ESTUDO DE IMPACTE AMBIENTAL DA CENTRAL
FOTOVOLTAICA DE PEREIRO

Resposta ao Parecer da Comissão de Avaliação
Relativo à fase de Avaliação da Conformidade
do EIA

Galp Parques Fotovoltaicos de Alcoutim, Lda

Abril de 2022

Fotografia 2 – Vista da EN124 para a área da Central Fotovoltaica.

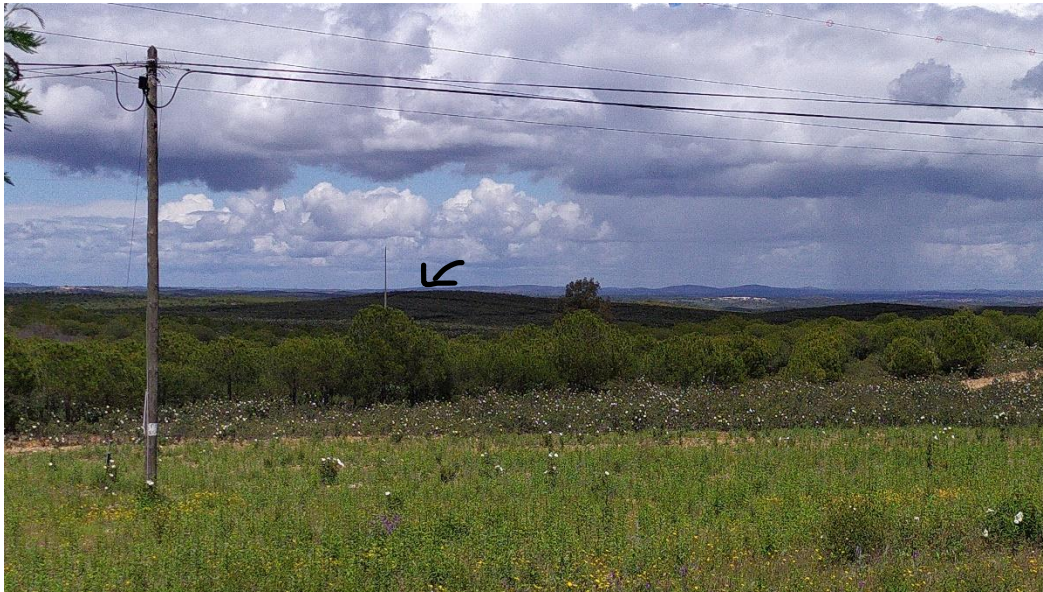
“Para além da análise dos impactes nos domínios do ordenamento do território e restrições de utilidade pública, e embora não conste do pedido de informação adicional, no desenvolvimento dos trabalhos deve ser apresentada a avaliação dos impactes da reflexão dos painéis solares sobre as vias e os aglomerados existentes (perfis, visualização, visibilidade).”

Embora possam existir impactes resultantes da reflexão dos painéis solares sobre as vias e aglomerados existentes, resultantes da exploração da uma central fotovoltaica, na presente situação os mesmos não se irão fazer sentir.

Na envolvente não se identificaram aglomerados e as vias de comunicação mais próximas da Central, nomeadamente a EN124 e a EM507, distam da mesma cerca 340 m e 600 m. Dada a distância a que se encontram estas vias da área da Central, a mesma será pouco perceptível, acentuada ainda pela presença das centrais previstas na envolvente próxima (vd. Desenho 15, na Peças Desenhadas do EIA – Volume IV).

Importa ainda referir que entre a EN 124 e a Central Fotovoltaica existem talhões de pinheiro manso que funcionam como barreira visual da área da Central Fotovoltaica.
